EZ/59/2026/ES

Kielce dn. 13.04.2026 r.

*Dot. postępowania o udzielenie zamówienia publicznego prowadzonego w trybie przetargu nieograniczonego na podstawie art. 132 ustawy z dnia 11 września 2019r. Prawo zamówień publicznych (Dz. U. z 2024r. poz. 1620 ze zm.) na „Sukcesywne dostawy różnego sprzętu jednorazowego użytku dla potrzeb Klinik / Oddziałów Wojewódzkiego Szpitala Zespolonego w Kielcach”.*

Działając w oparciu o art. 135 ust. 6 ustawy z dnia 11 września 2019r. Prawo Zamówień Publicznych (tekst jednolity: Dz.U. z 2024r poz. 1620 ze zm.) Zamawiający Wojewódzki Szpital Zespolony w Kielcach ul. Grunwaldzka 45 udziela odpowiedzi na zadane pytania:

**Dot. Pakietu nr 2 poz. 2**

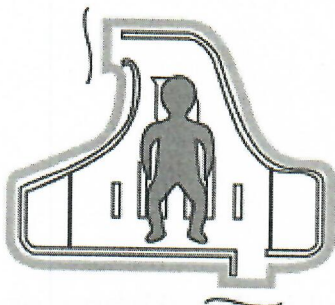
Prosimy o dopuszczenie następujących rodzajów kołderek: - pediatryczna pod pacjenta (99 x 136 cm)

**Odpowiedź:** Zamawiający nie dopuszcza. Zgodnie z SWZ.

#### Dot. Pakietu nr 5 poz. 5

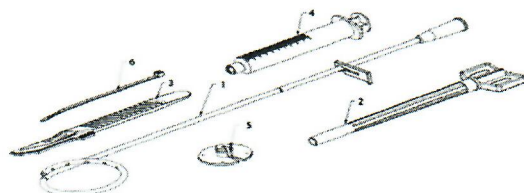
Czy Zamawiający dopuści zestaw do cystostomii składający się z kateteru pigtail, igły rozrywalnej, skalpela, strzykawki, kołnierza mocującego i opaski zaciskowej (Rys. 1.). Poliuretanowy, radiocieniujący kateter zakończony jest końcówką pigtail z licznymi otworami wewnątrz pętli. W części proksymalnej posiada zacisk blokujący przepływ. Kończówka dystalna kateteru jest atraumatyczna.

- 1 Kateter pigtail
- 2 Iгла rozrywalna
- 3 Skalpel
- 4 Strzykawka
- 5 Kołnierz mocujący
- 6 Opaska zaciskowa

KATETER			IGŁA ROZRYWALNA	
Rozmiar [F]	Długość [cm]	Kolor	Średnica [mm]	Długość [mm]
10	45	czerwony	4,60	120

**Odpowiedź:** Zamawiający nie dopuszcza. Zgodnie z SWZ.

#### Dot. Pakietu nr 5 poz. 20

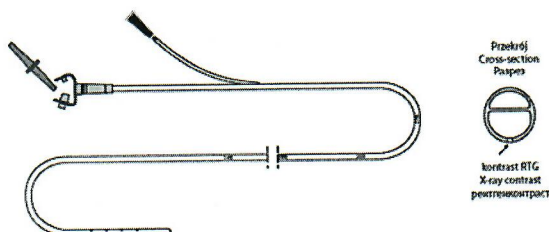
Czy Zamawiający dopuści zgłębnik żołądkowy o następujących parametrach:

- wykonane z PCW o jakości medycznej i twardości ok. 76° ShA
- dwukanałowy - jeden kanał ssący i jeden odpowietrzający
- jednorazowego użytku
- jałowe, sterylizowane w tlenku etylenu
- konektory kanału ssącego wyposażone we wkładki redukcyjne Luer oraz zatyczki
- kolor konektora oznaczający kod średnicy cewnika
- cyfrowa podziałka głębokości
- linia kontrastowa widoczna w promieniach RTG
- w zestawie łącznik
- rozmiary: CH14-CH20, długość 1250mm

**Odpowiedź:** Zamawiający nie dopuszcza. Zgodnie z SWZ.
